**INFORME N° 437 - 2012- MEM-AAM/MPC/RPP**

Asunto : Informe Final de Evaluación de la Modificación del Plan de Cierre de Minas de la unidad minera Florencia (Tucari) de ARUNTANI S.A.C.

Referencia : Escritos N°: 2151561; 2151942; 2173171; 2178901 y 2183602.

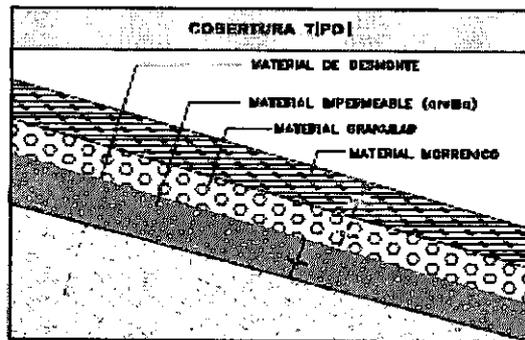
10. Para lograr la estabilidad geoquímica del Pad III, propone colocar cobertura tipo 2, es decir una capa de arcilla impermeable de 0.15m seguida de una capa de 0.10 m de material granular, luego una capa de 0.10 m de material morrénico. Sin embargo, no indica la caracterización geoquímica del material último.

Sustentar técnicamente el tipo de cobertura con sus respectivos espesores de las capas de los materiales que comprende el tipo de cobertura a colocar, teniendo en cuenta la caracterización geoquímica real de los materiales, de tal manera que se garantice la estabilidad geoquímica a largo plazo. E ilustrar en un plano con las secciones transversales necesarias a escala adecuada, en las que se pueda apreciar el material del basamento, material del PAD III, cobertura con sus elementos de diseño, con ubicación del nivel freático y cuerpo receptor.

Respuesta.- Considerando los resultados del análisis ABA, y el valor de NP es nulo y el del NNP es de -30 Kg CaCO₃/TN se concluye que el material de muestra presenta potencial de generación de acidez.

Conformación Tipo II Cobertura para Pad de Lixiviación.

Material	Altura	Justificación	Observaciones
Mineral Lixiviado con mín. humedad	Variable	Material depositado con contenidos de cianuro y Metales (no generador de drenaje ácido)	Es el material motivo de la cobertura.
Material Impermeable	15 cm.	Material que se utilizara para impermeabilizar el depósito, para ello se emplearan arcillas que serán compactadas, para darle un mayor grado de impermeabilidad	Se realiza en forma manual (taludes) y mecanizado en zonas planas.
Material Drenante	10	Material granular compuesto por gravas arcillosas, gravas angulares calcáreas de tamaño de 1" a 4", estas serán empleadas como material drenante de la cobertura.	Se realiza en forma manual (taludes) y mecanizado en zonas planas.
Material Morrénico	10	Material producto de la erosión glaciár compuesto por gravas y material detrítico fino, se usa para realizar la restitución paisajística del lugar	Se realiza en forma manual (taludes) y mecanizado en zonas planas.
